Ersatzteile Pumpe ACM 100 und INOX ACM 100

Flanschwechsel ACM 100

Änderung Pumpenserie ACM 100

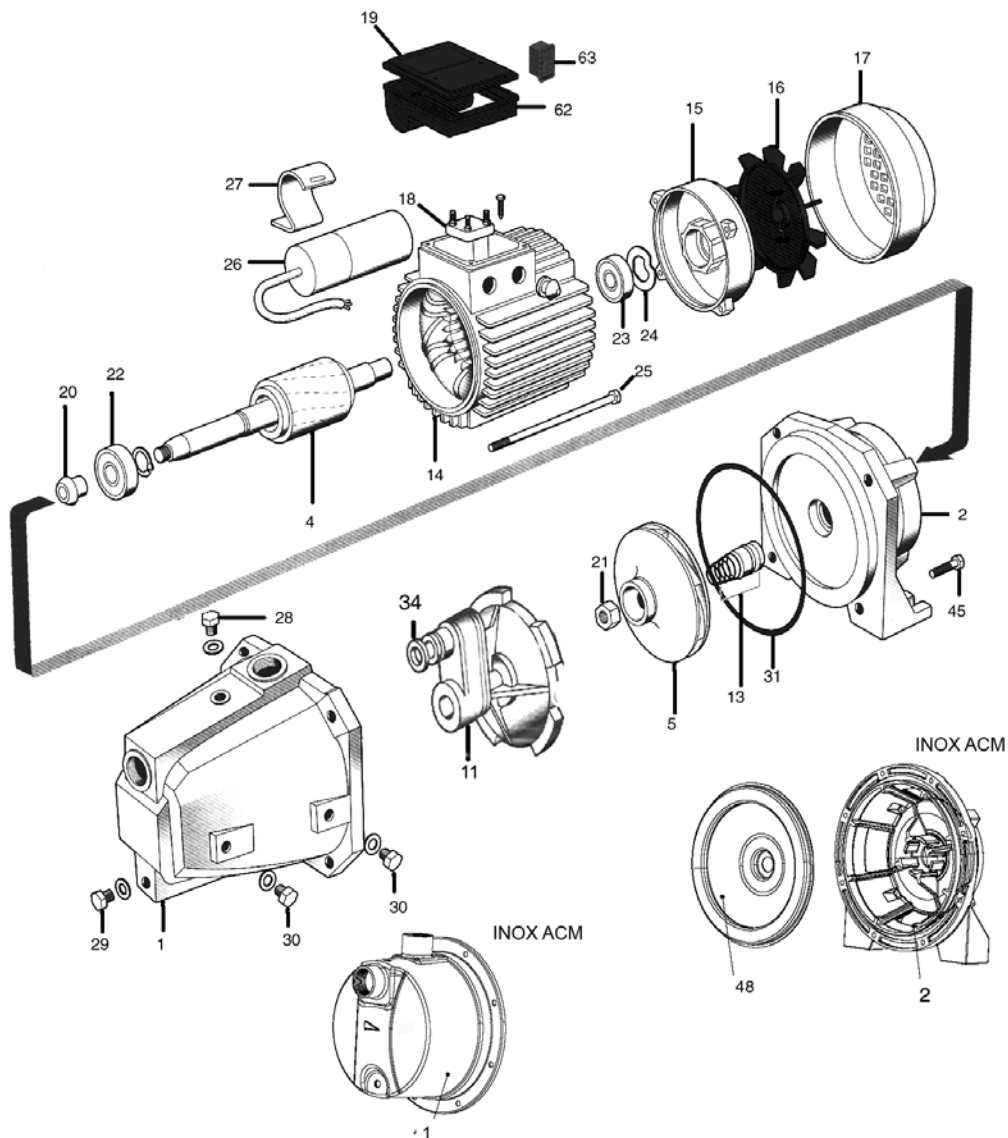
Bei der Serie ACM 100 wird zukünftig der Flansch aus Aluminium-Druckguss gefertigt. In diesem Flansch liegt ein Edelstahl-Teller/Laufradschutz. Änderung ab Produktion Januar 2021.

Der neue Flansch ist mit der alten Serie kompatibel. Zum Wechsel wird der Flansch Pos. 2 mit dem Edelstahl-Teller/Laufradschutz Pos. 48 benötigt.

ACM 100	
Pos. Nr.	Bezeichnung	Art.-Nr.:	
2	Flansch Alu-Druckguss	95.0002.10	
48	Teller/Laufradschutz	95.0048.11
